ECE/TRANS/WP.29/GRSP/39
3 July 2006

Рабочая группа по пассивной безопасности (GRSP)

ДОКЛАД РАБОЧЕЙ ГРУППЫ ПО ПАССИВНОЙ БЕЗОПАСНОСТИ (GRSP)
О РАБОТЕ ЕЕ ТРИДЦАТЬ ДЕВЯТОЙ СЕССИИ

Образец А

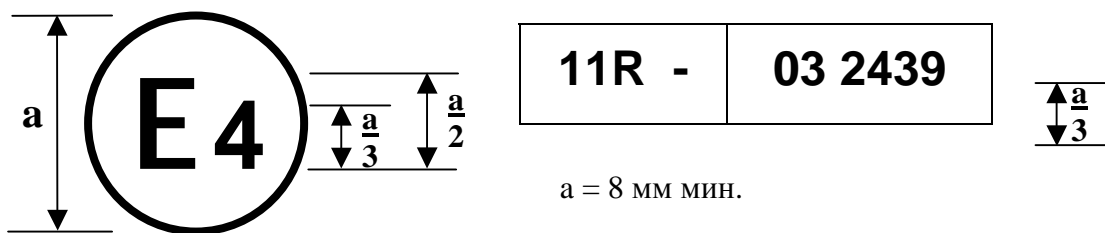
Приложение 2 изменить следующим образом:

Приведенный выше знак официального утверждения, проставленный на транспортном средстве, указывает, что данный тип транспортного средства, официально утвержден в отношении дверных замков и элементов крепления дверей в Нидерландах (E 4) на основании Правил № 11 с поправками серии 03.

Образец В

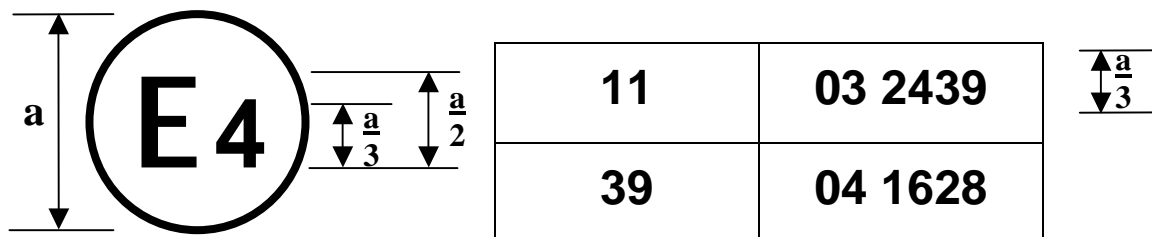
Приведенный выше знак официального утверждения, проставленный на транспортном средстве, указывает, что данный тип транспортного средства официально утвержден в Нидерландах (E 4) на основании Правил № 11 с поправками серии 03 и Правил № 39 с поправками серии 04 1/.
